세대구분형
공동주택
사례모음집
(건축계획편)

상현동 K아파트 □단지

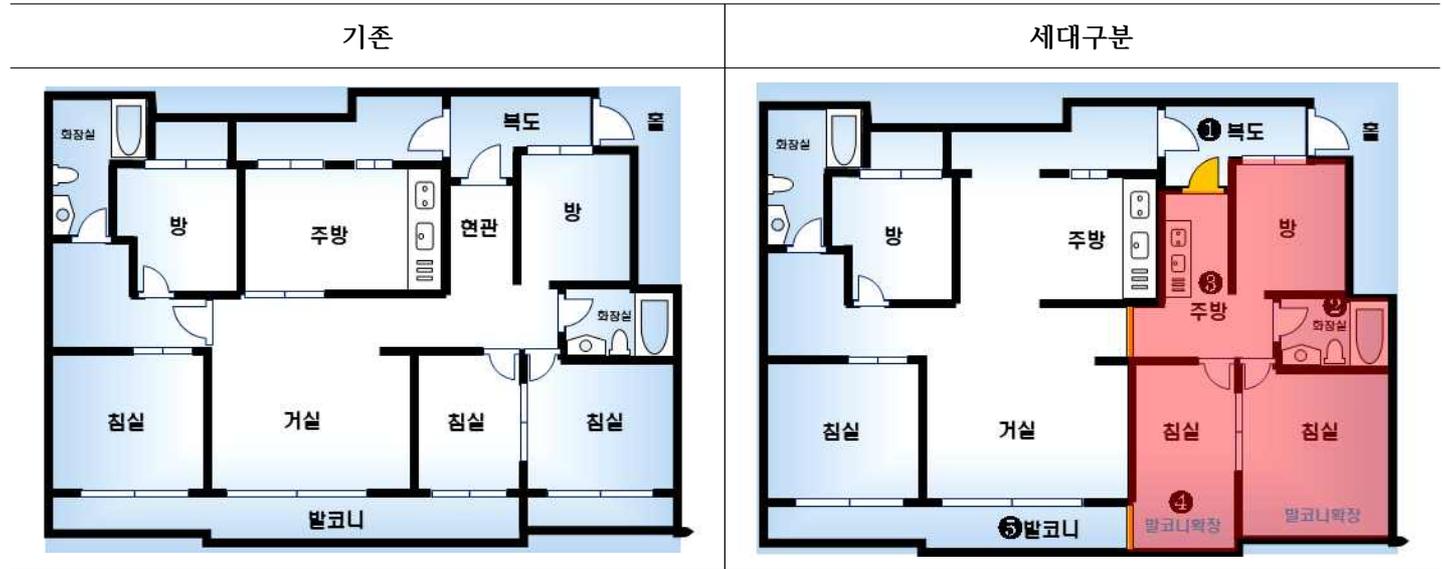
순서	체크사항	검토사항
1	주출입구	<p>주출입구를 2개소 이상으로 분리할 수 있어야 합니다.</p> <p>평가: 폭이 넓은 복도를 이용하여 주출입구를 2개소로 분리하였습니다.</p>
2	화장실	<p>화장실은 반드시 2개소 이상 있어야 합니다.</p> <p>평가: 임대세대, 분리세대가 각각 화장실을 이용할 수 있습니다.</p>
3	주방/부엌	<p>주방은 분리세대에 신설하여야 합니다.</p> <p>평가: 기존주방과 분리하여 별도로 신설하였습니다. 이런 경우 설비설치 공사비가 추가로 발생합니다.</p>
4	발코니	<p>발코니를 확장하여 거실로 사용이 가능합니다.</p> <p>분리세대의 부족한 거실면적은 발코니의 비내력벽을 철거하여 확장했습니다.</p>
5	피난/방화	<p>세대간 경량칸막이벽 또는 대피공간을 확보해야 합니다.</p> <p>발코니에 경량칸막이를 신설하였습니다.</p>
6	각종설비	<p>급수설비</p> <p>급수관이 주방에서 분기가 가능해야 합니다.</p> <p>급수관 분기 위해 벽체 일부 파손 후 배관 신설</p>
		<p>배수설비</p> <p>급수관이 주방에서 분기가 가능해야 합니다.</p> <p>싱크매립배관 분기 위해 기존 배수 주름관에 연결</p>
		<p>소방설비</p> <p>살수반경에 맞게 단독형소화감지기 설치하여야 합니다.</p> <p>발코니 확장시 살수반경에 맞게 감지기를 신설해야 합니다.</p>

상현동 S아파트 □단지

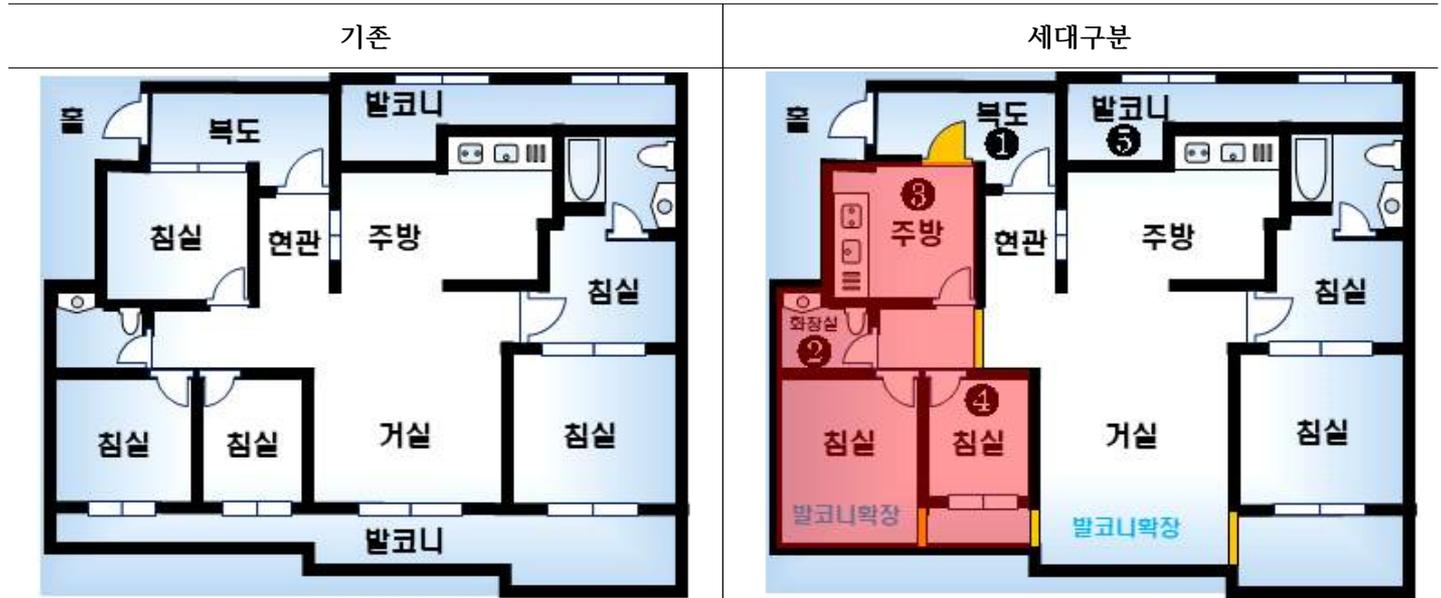
순서	체크사항	검토사항	
1	주출입구	주출입구를 2개소 이상으로 분리할 수 있어야 합니다. 평가: 폭이 넓은 복도를 이용하여 주출입구를 2개소로 분리하였습니다.	
2	화장실	화장실은 반드시 2개소 이상 있어야 합니다. 평가: 임대세대, 분리세대가 각각 화장실을 이용할 수 있습니다.	
3	주방/부엌	주방은 분리세대에 신설하여야 합니다. 평가: 기존주방과 분리하여 별도로 신설하였습니다. 이런 경우 설비설치 공사비가 추가로 발생합니다.	
4	발코니	발코니를 확장하여 거실로 사용이 가능합니다. 분리세대의 부족한 거실면적은 발코니의 비내력벽을 철거하여 확장했습니다.	
5	피난/방화	세대간 경량칸막이벽 또는 대피공간을 확보해야 합니다. 발코니에 경량칸막이를 신설하였습니다.	
6	각종설비	급수설비	급수관이 주방에서 분기가 가능해야 합니다. 급수관 분기 위해 벽체 일부 파손 후 배관 신설
		배수설비	급수관이 주방에서 분기가 가능해야 합니다. 싱크매립배관 분기 위해 기존 배수 주름관에 연결
		소방설비	살수반경에 맞게 단독형소화감지기 설치하여야 합니다. 발코니 확장시 살수반경에 맞게 감지기를 신설해야 합니다.
